CONCOURS D'ARCHITECTURE POUR LES EQUIPEMENTS SPORTIFS DU FUTUR CENTRE D'ENSEIGNEMENT SECONDAIRE SUPERIEUR ET POUR UNE MAISON D'ETUDIANTS, A LA CAMPAGNE DES CEDRES A LAUSANNE

RAPPORT DU JURY

OCTOBRE 1989

22 - LUNIVERT

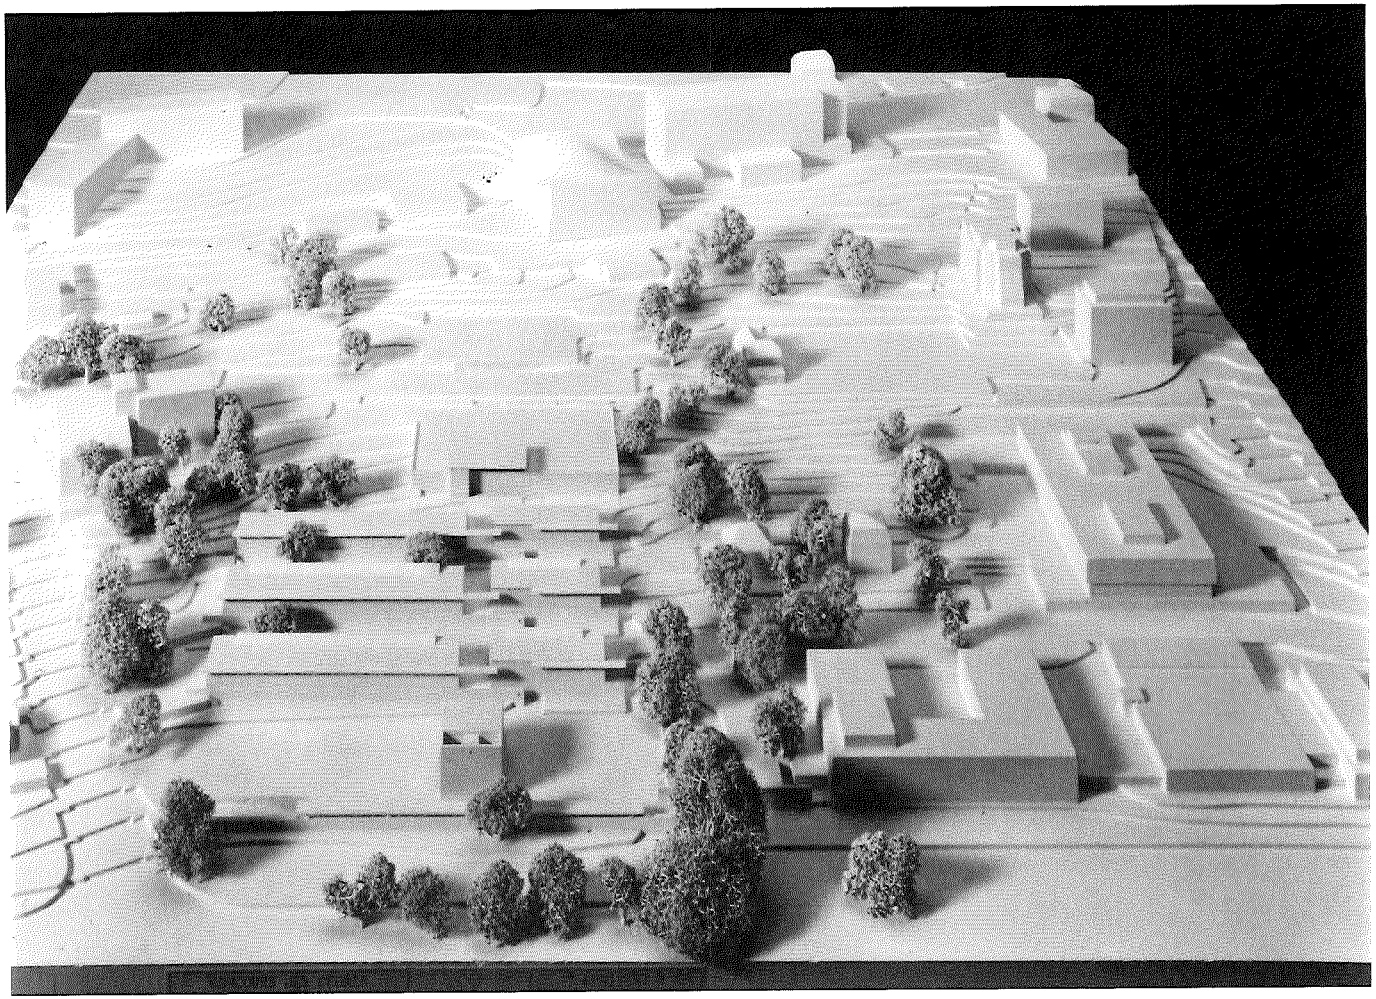
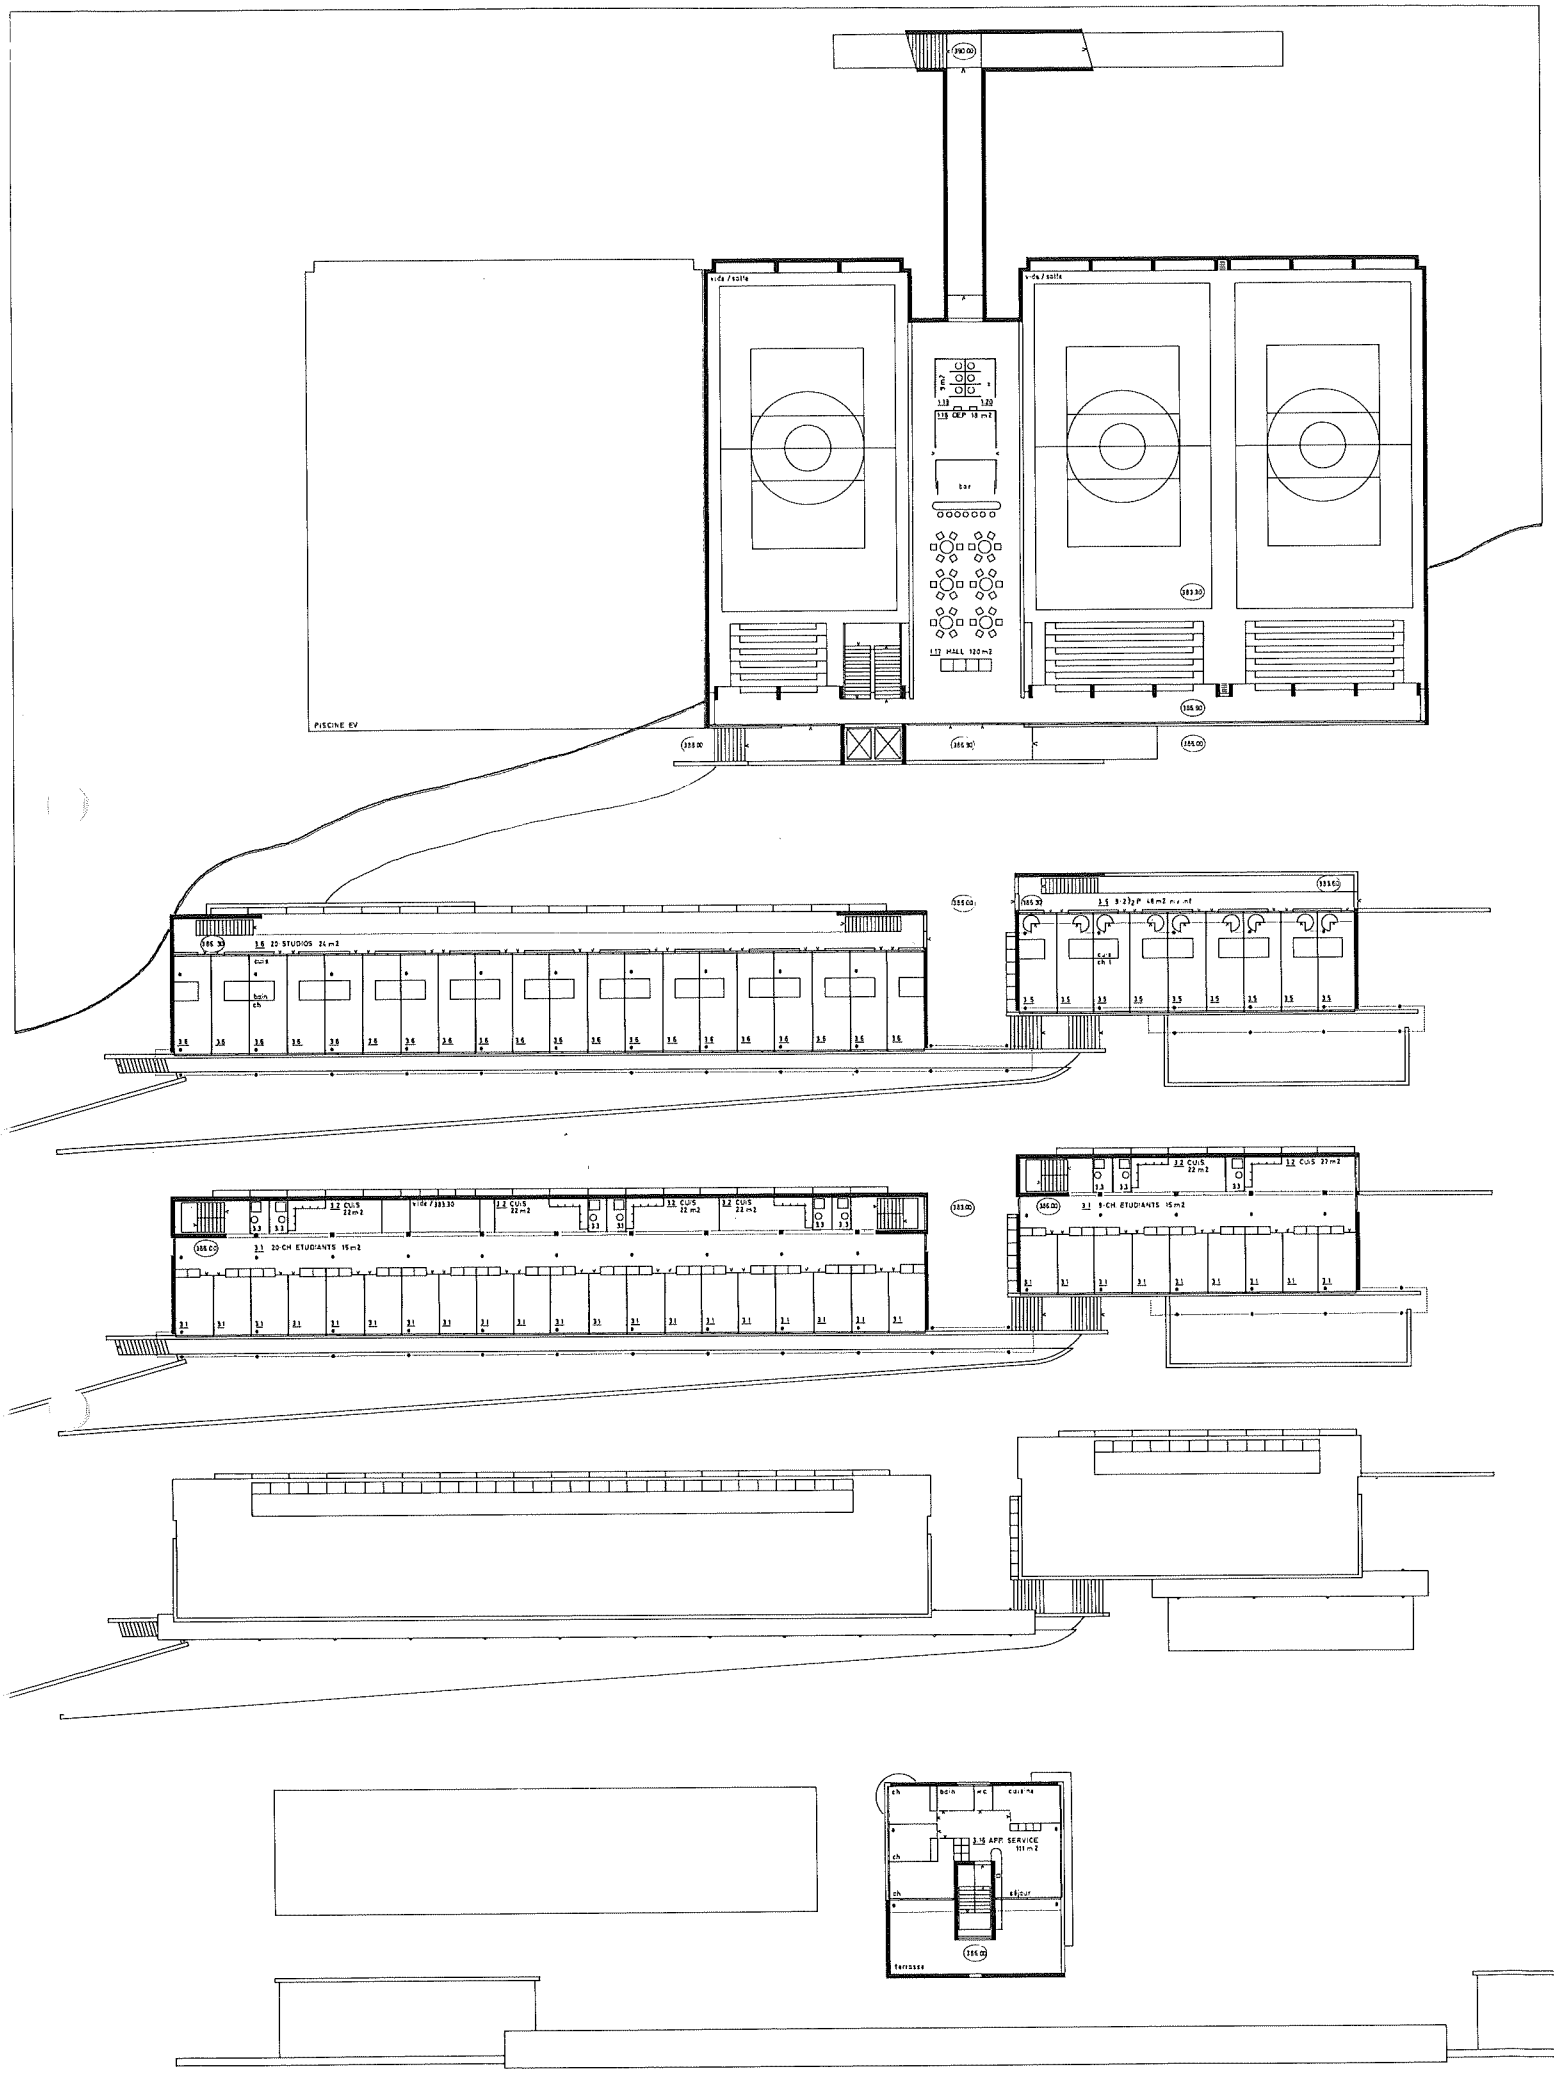
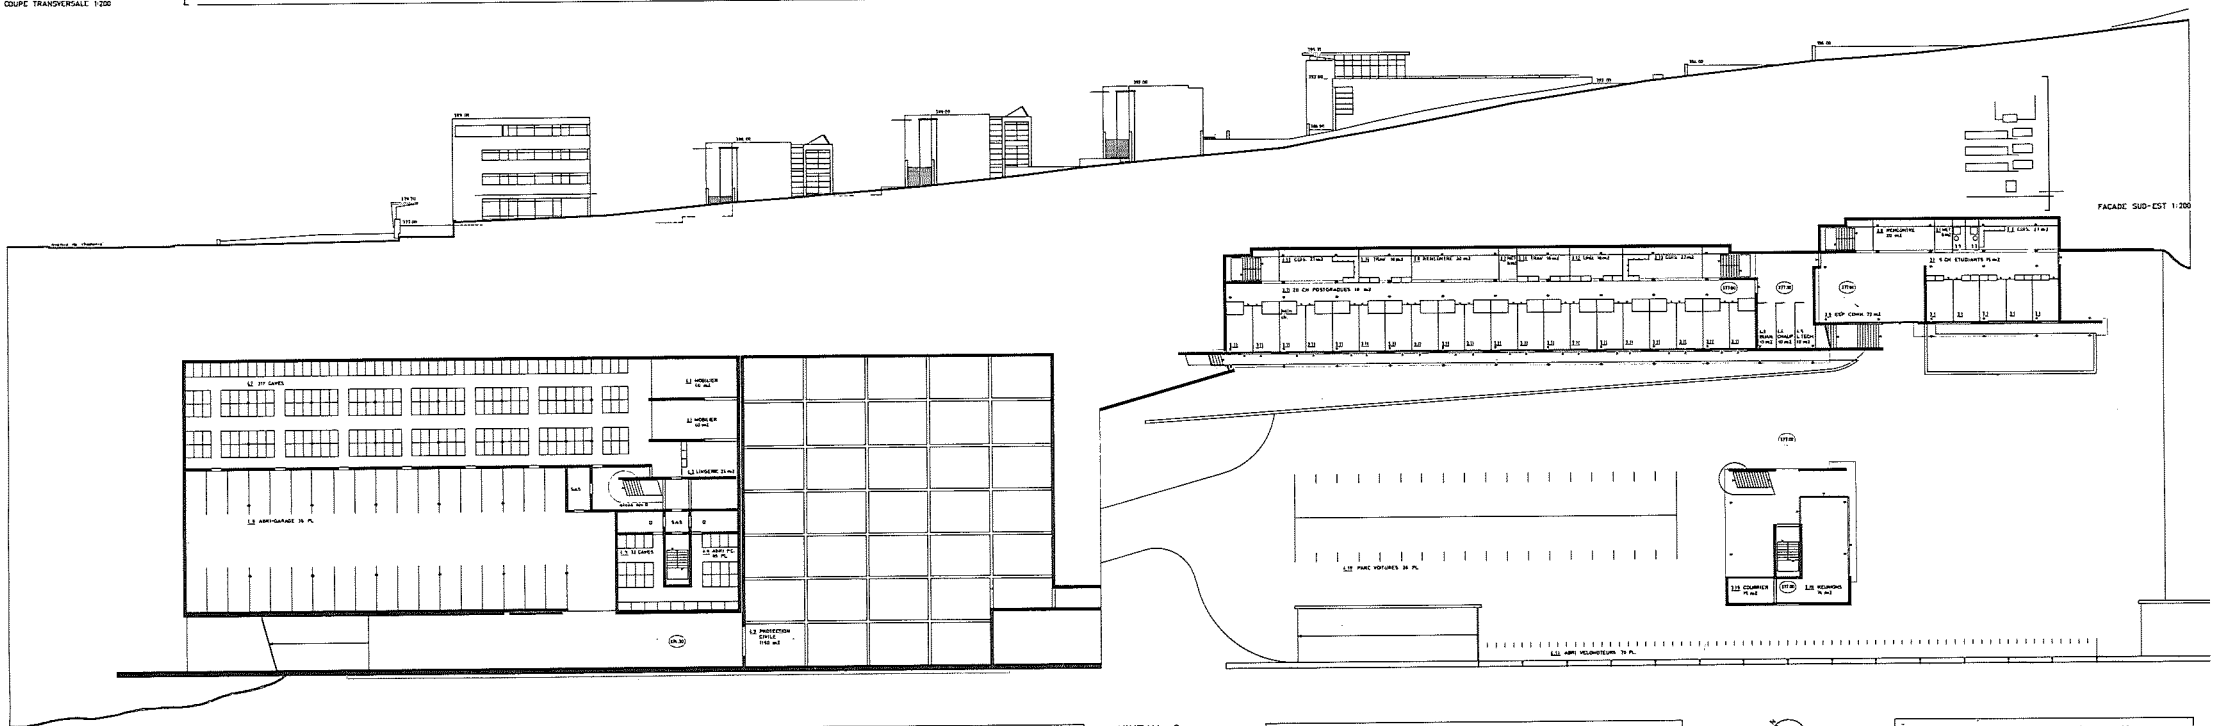
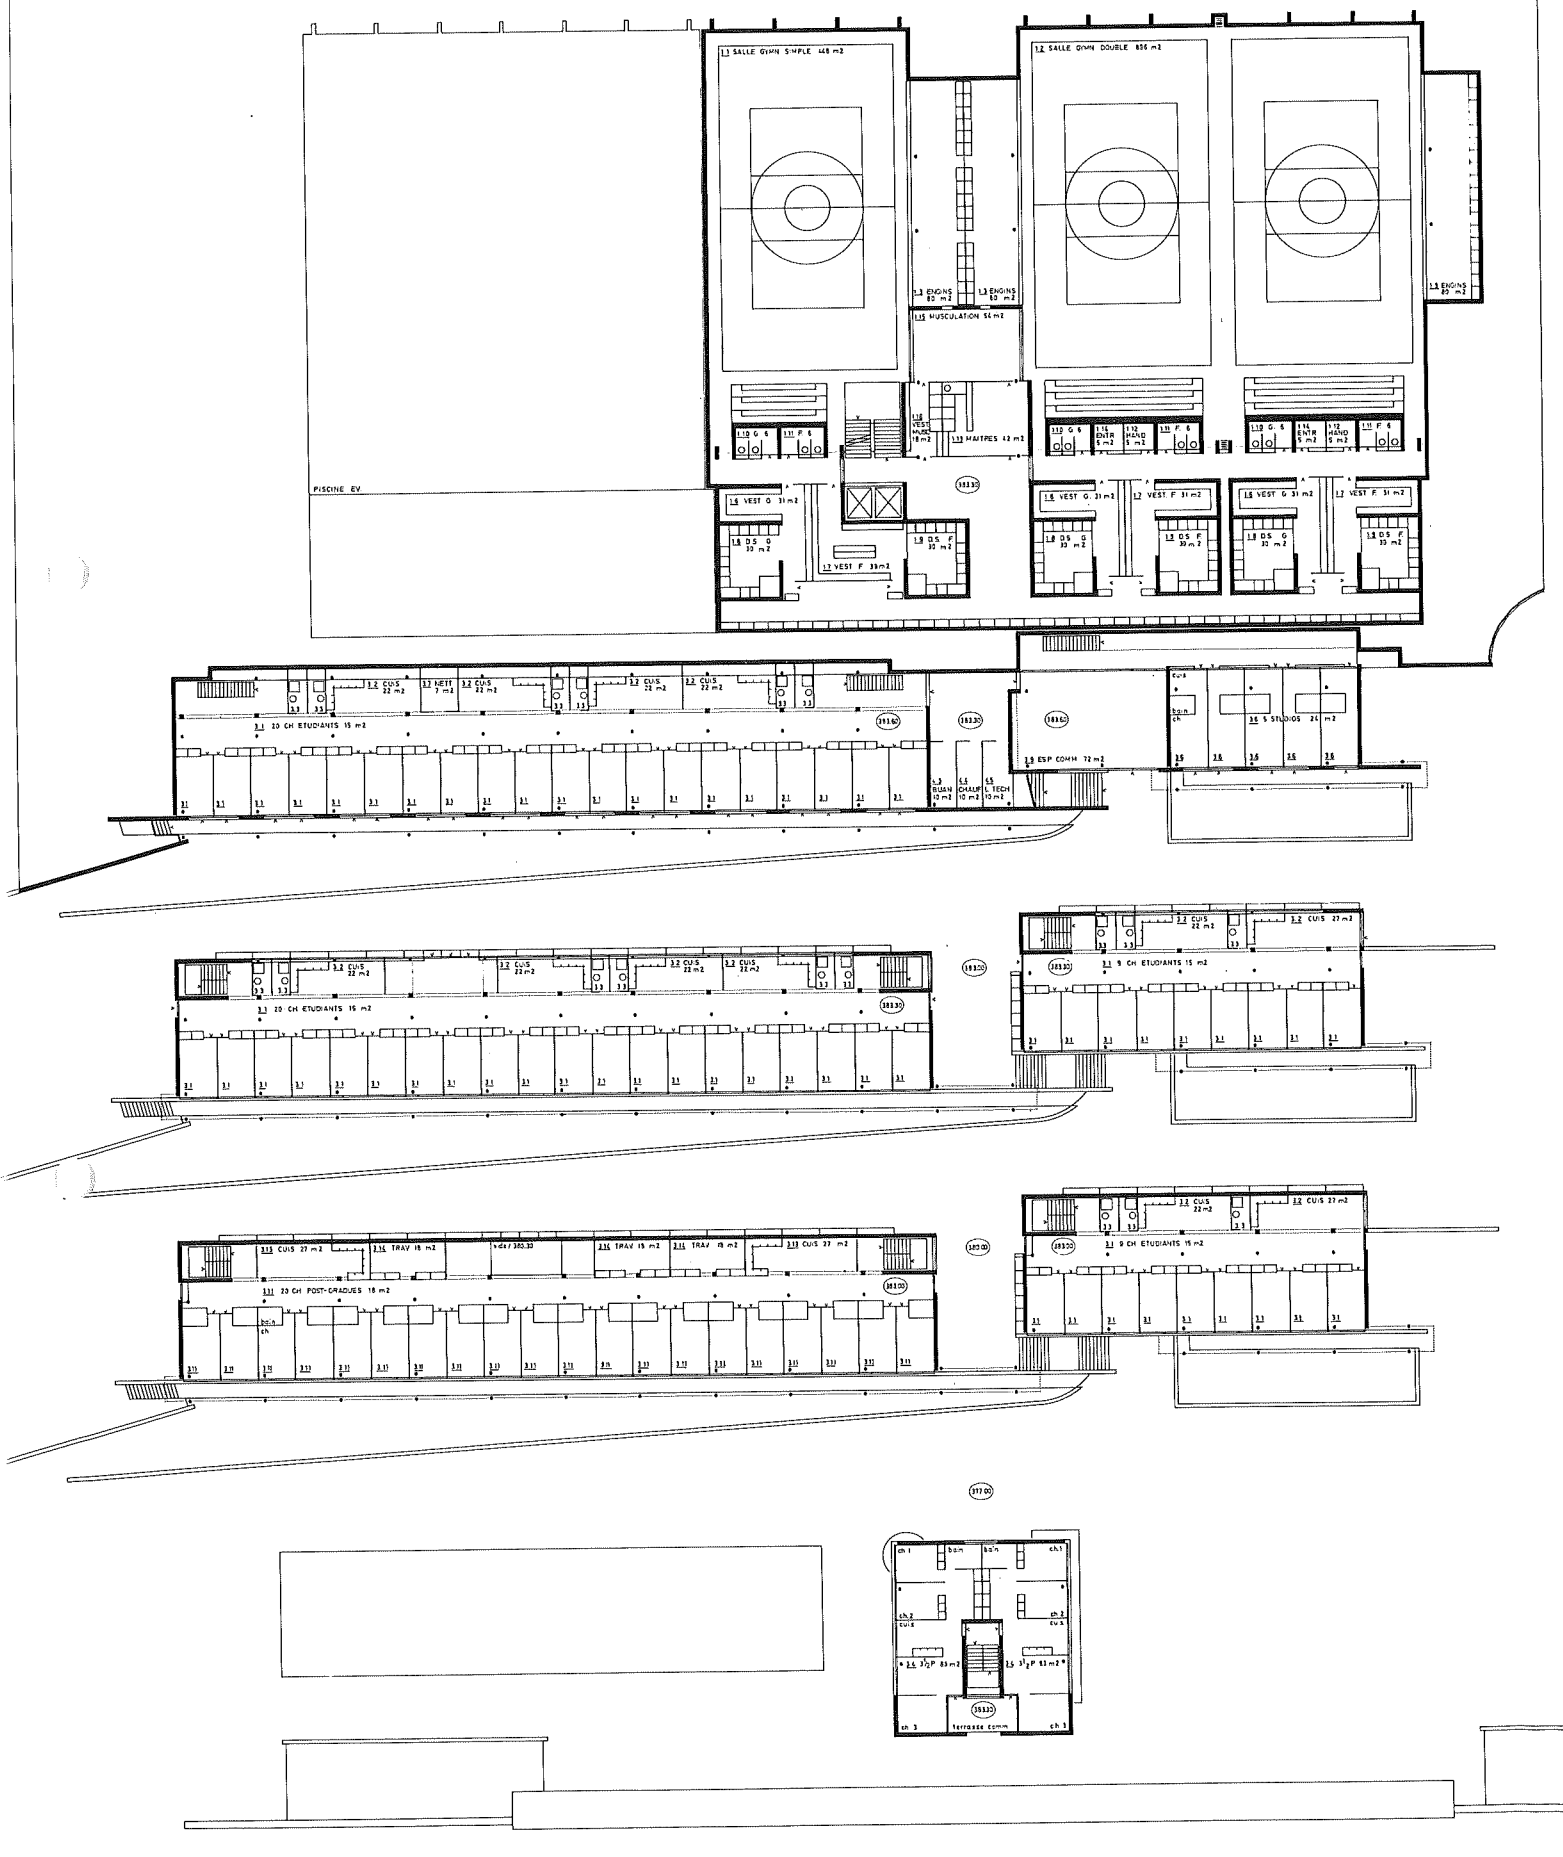
Cette proposition est essentiellement caractérisée par une mise en place transversale des blocs et par l'affirmation d'un axe nord-sud qui les traverse et qui aboutit aux salles de gymnastique.

L'astuce de situer le terrain de sport sur les salles de gymnastique est bienvenue dans ce cas et permet d'alléger l'occupation du site.

Le parti choisi présente l'avantage d'une bonne orientation des chambres, mais le traitement de "l'arrière" des blocs pour y situer les espaces communautaires n'est pas convaincant, ceci aussi bien en plan qu'en coupe. Cet arrangement ne contribue certainement pas à créer un climat d'appartenance ou de travail, ne manquera pas de générer des conflits de cohabitation et de gestion.

L'axe nord-sud, élément principal à la composition ne manque pas de finesse mais reste malgré tout artificiel. Les terrains de sport et la piste finlandaise sont bien implantés, mais les salles de gymnastique manquent de dégagements directs.

Ce projet retient l'attention du jury par l'originalité et la clarté de l'implantation choisie et par l'élégance de sa volumétrie.
